IMPIANTO FOTOVOLTAICO EG DOLOMITI SRL E OPERE CONNESSE

POTENZA IMPIANTO 38.4MWp
COMUNE DI ARGENTA (FE)

STUDIO DI IMPATTO AMBIENTALE

Appendice 01

FIGURA 4: Intervisibilità teorica cumulata

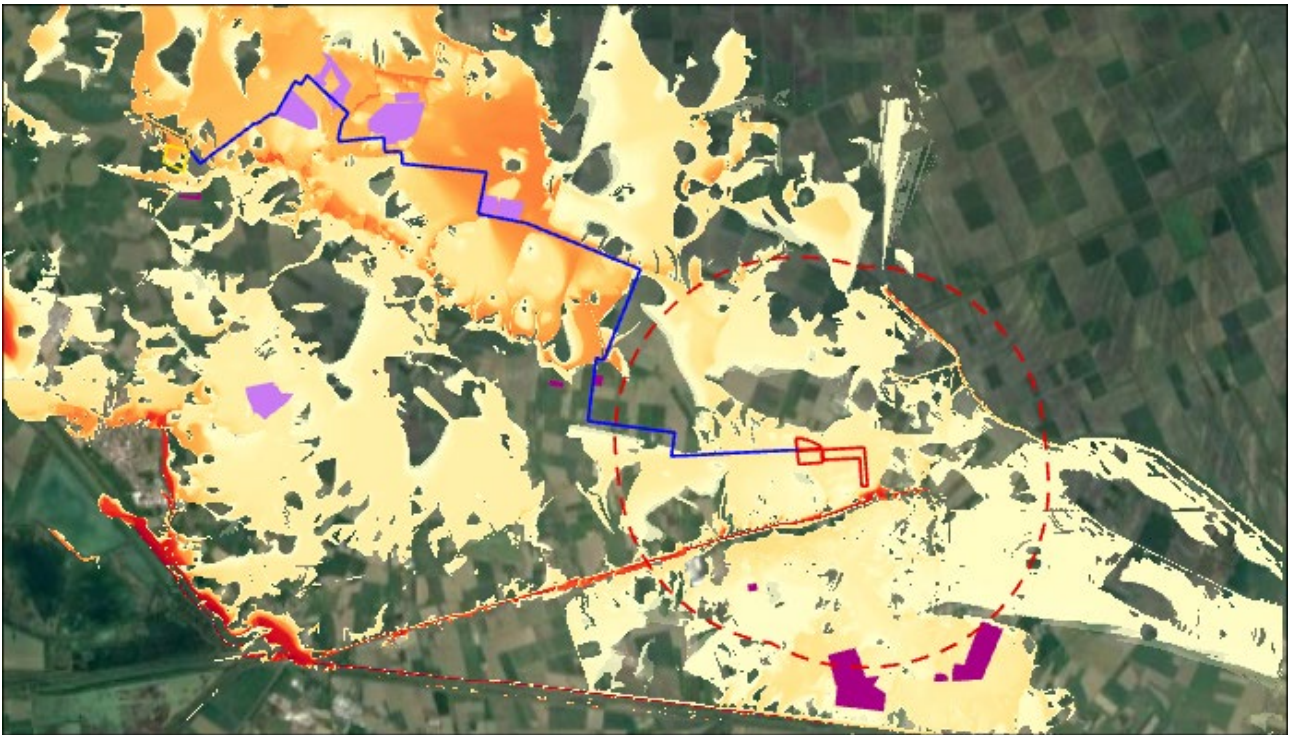
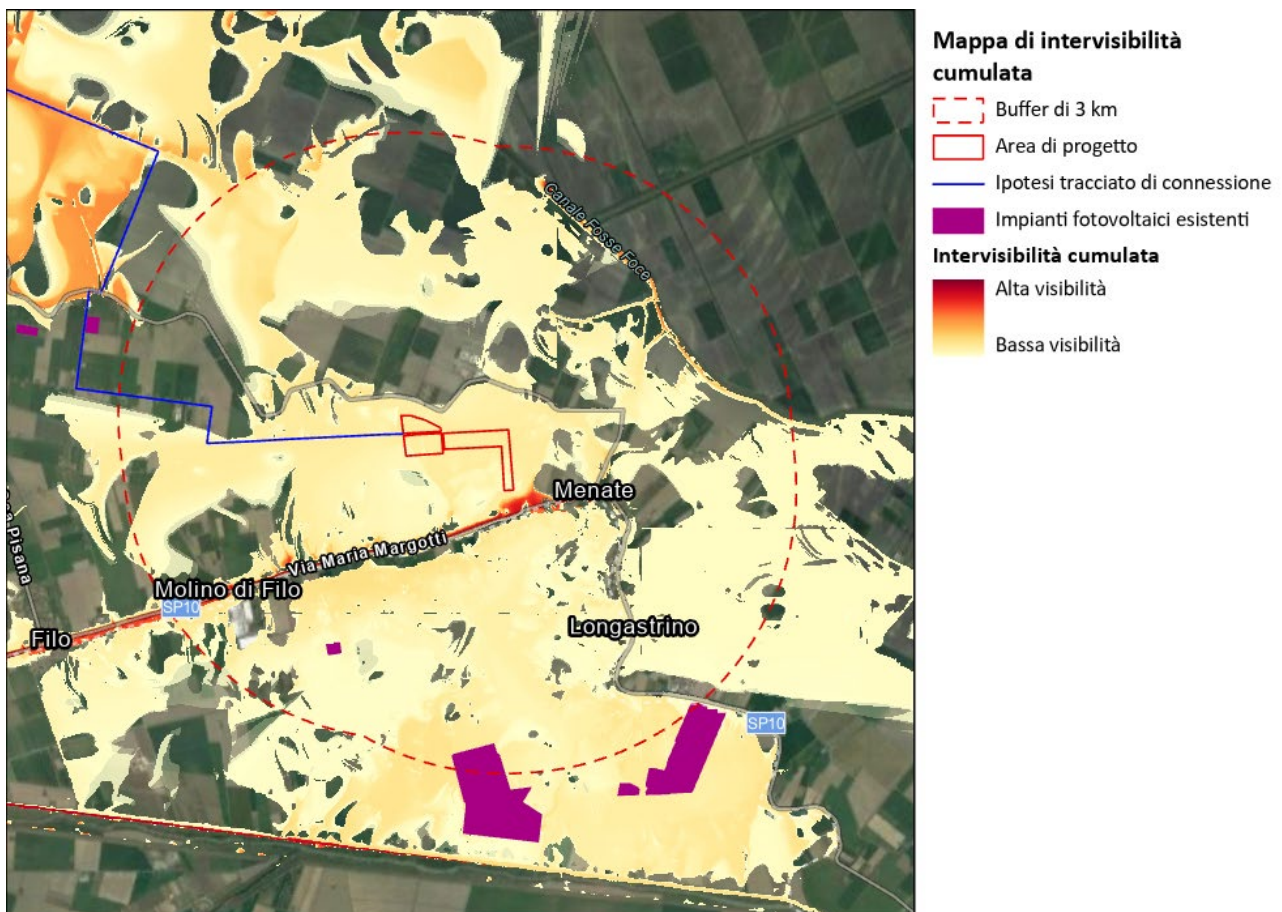
Non risultano effettuati gli approfondimenti già in precedenza richiesti nell'ambito del procedimento di VIA, legati alla valutazione degli effetti cumulativi con riferimento a molteplici impianti fotovoltaici esistenti, approvati o in corso di valutazione/approvazione nei territori dei Comuni di Argenta e Portomaggiore, sulle diverse matrici ambientali, con particolare riferimento al paesaggio, alla visibilità degli impianti anche legata all'inquinamento luminoso prodotto dagli impianti di illuminazione delle aree, al consumo di suolo, all'impatto elettromagnetico, alla presenza delle diverse emergenze ambientali nel contesto territoriale limitrofo ed all'impatto in relazione alla flora ed alla fauna del territorio.

Come raffigurato nelle immagini sotto riportate (FIGURA 4 e Figura 5), l'impianto risulta essere più visibile in corrispondenza della Strada Provinciale SP10 e del tratto di Viabilità storica "Via Maria Margotti. Nei territori a Nord e a Sud dell'impianto la visibilità dello stesso risulta invece molto ridotta.
